NDCの核燃料物質使用変更許可申請について  
(改定1)

2022年2月

MHI原子力研究開発株式会社

図：ストレージピット断面図

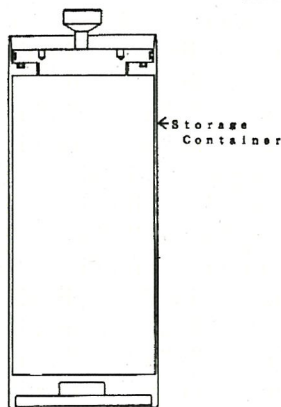
#### コメント反映⑪

- ・F棟貯蔵設備の図を追加
- ・F棟貯蔵容器の説明を追加

貯蔵設備毎に取り扱う核燃料物質の種類として1F燃料デブリを追加。  
最大収納量に変更なし。

貯蔵場所：ストレージピット（金属製）

表：貯蔵容器仕様

貯蔵容器	容積	収納可能量	閉じ込め
ステンレス製容器	約3000cc	密閉容器30本程度	密閉
密閉容器	約20cc (一部100ccを使用)	1試料 (数グラム)	密閉

写真：UPS2台の設置状況

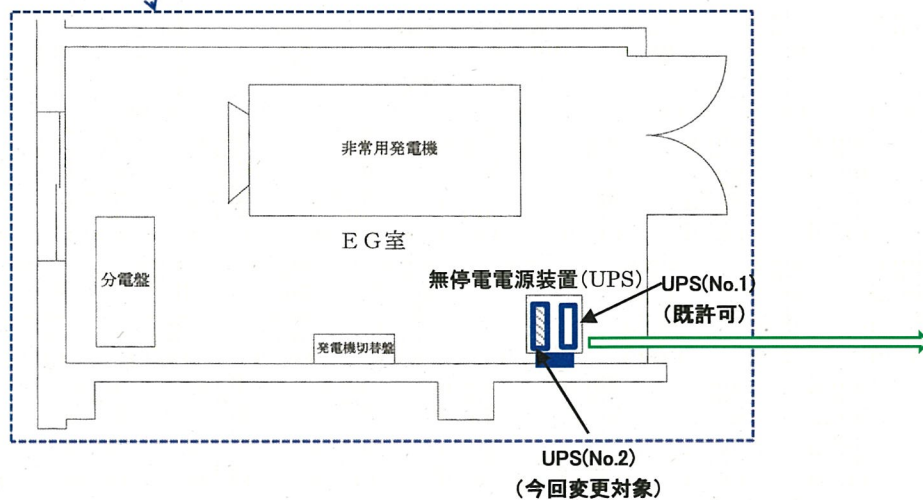
無停電電源装置(以下、UPS)は、非常用設備のうちの非常用電源設備としてEG室に設置され、臨界警報装置を給電先として常時接続されているものであり、UPS(No.1)のバックアップとして設置しているUPS(No.2)を追加(台数変更)する。

非常用設備として非常用電源設備(無停電電源装置(UPS))の数量を1台から2台へ変更。

無停電電源装置の転倒評価

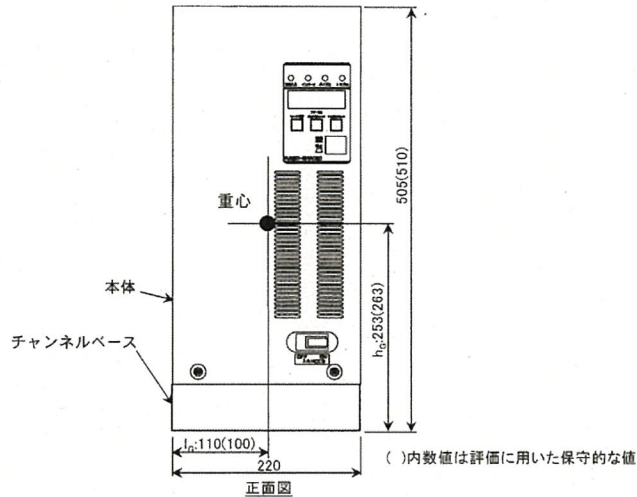
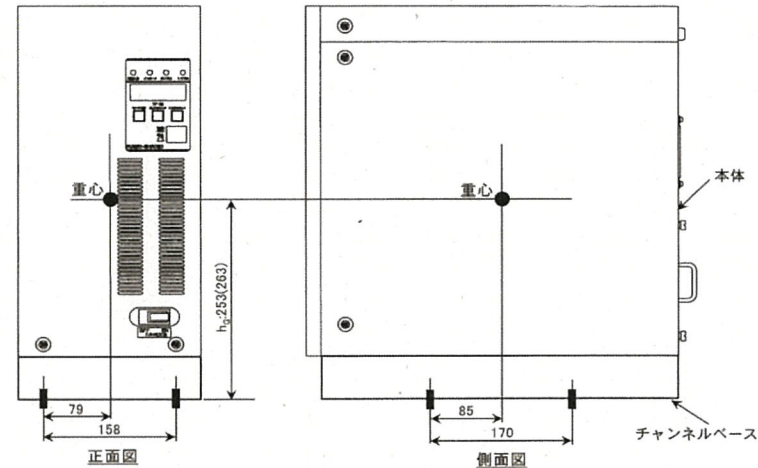
**コメント反映⑭**

**耐震評価結果に関する記載を追加**

コメント反映<sup>⑮</sup>  
耐震評価結果に関する記載を追加

項目	記号	数値
水平震度	$K_H$	0.36
重量	$W$ (N)	510
重心高さ	$h_c$ (mm)	253 (263)
重心幅	$l_c$ (mm)	110 (100)

$$F_H = K_H \times W = 0.36 \times 510 \text{ (N)} = 183.6 \text{ (N)}$$

$$Me = F_H \times h_c = 183.6 \text{ (N)} \times 263 \text{ (mm)} = 48286.8 \text{ (N}\cdot\text{mm)}$$

$$Re = W \times l_c = 510 \text{ (N)} \times 100 \text{ (mm)} = 51000.0 \text{ (N}\cdot\text{mm)}$$

上記計算結果より、 $Me < Re$ であるため0.36Gの水平地震力では転倒しない。

$$\tau = \frac{K_H \cdot W}{n \cdot A} = \frac{0.36 \times 510}{4 \times 58.0} = 0.8 \text{ (N/mm}^2\text{)}$$

以上のことから、許容基準値:  $\frac{\tau}{f_s} = \frac{0.8}{138.6} = 0.006 < 1$  となり、許容基準を十分満足する。

写真：EG 1号機の設置状況

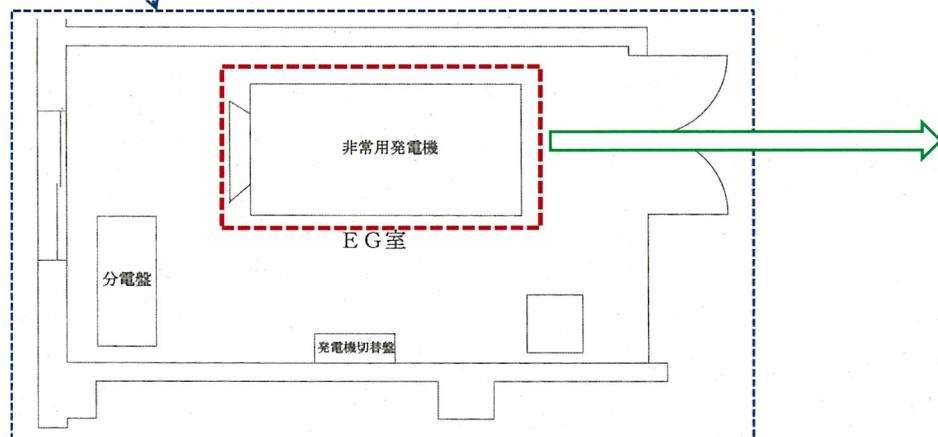
今回は、EG1号機（設置後約35年）の高経年化が進んでいることから、1号機を更新する。1号機の廃棄については、非管理区域に設置しているため、一般物として処分する。（放射性廃棄物の発生はない。）

- ・非常用発電機の更新に伴い、非常用発電機1号機の仕様を記載し、1号機の非常用発電設備容量を170kVAから180kVAへ変更。

既存非常用発電機	新設非常用発電機
発電機出力	170kVA (136kw)	180kVA (144kw)
設置場所	E G 室	
給電開始時間	商用電源停電後40秒以内	
給電先

### 2.3.3 耐震計算結果①

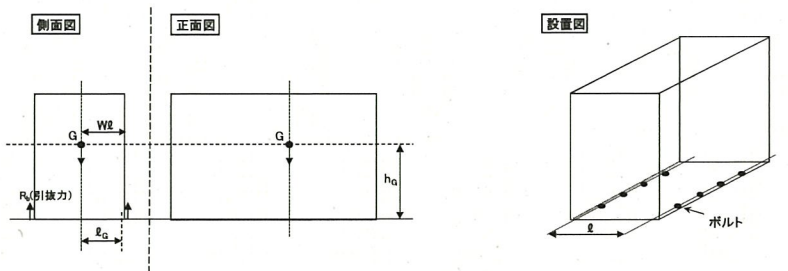
コメント反映⑰

耐震評価結果に関する記載を追加

耐震震度は、「使用施設等の位置、構造及び設備の基準に関する規則の解釈」別記3に基づき、耐震クラス分類 I 重要度分類クラスBを採用し※、標準せん断係数を0.2として、これに割り増し係数1.8を乗じて算出する。よって、設計震度 $K_H$ を0.36とした。(地震力:0.36G)

上記に従い、まず、非常用発電装置の転倒評価を行い、転倒しないことを確認した。次に、横ずれ防止の観点から水平地震力によるせん断力を考慮したボルトを選定し、床面に対して固定を行う。

図 非常用発電機の設置場所及び配線ルート

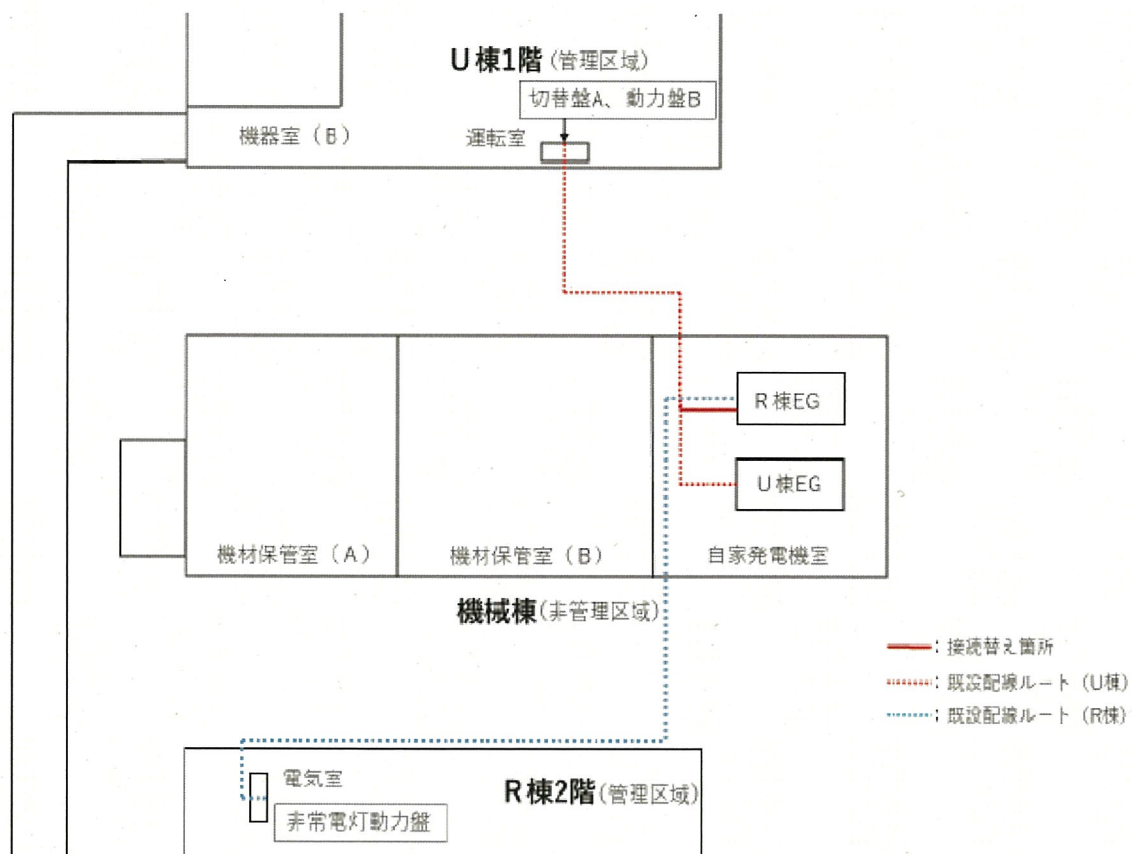
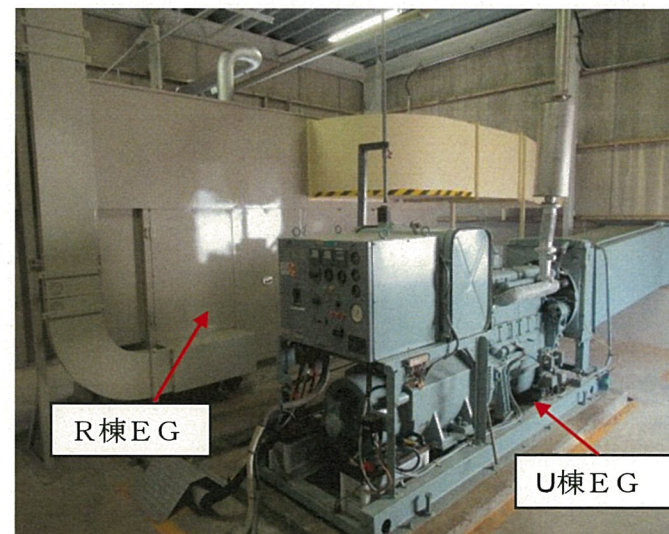
ウラン実験施設(以下、U棟という)の非常用設備のうち、非常用発電機(EG)は、設置後約50年が経過しており、経年劣化による不具合等により設備維持が困難になることを懸念している。そのため、機械棟(非管理区域)に設置しているU棟EGを撤去し、同じ部屋に設置している既存の材料ホットラボ施設(以下、R棟という)及び一般施設用のEGへ幹線ケーブルを接続することで、U棟のEGとして運用する。

- ・非常用発電機の更新に伴い、非常用発電機の非常用発電設備容量を75kVAから200kVA \*へ変更。
- ・非常用発電機の共用に伴い、材料ホットラボ施設及び一般施設の記載を追加。

\* 更新するEGは、R棟の他、本館にも非常用電力として供給するものであるが、その電力供給能力は、U棟の非常用電力を追加しても十分に賄える能力がある。
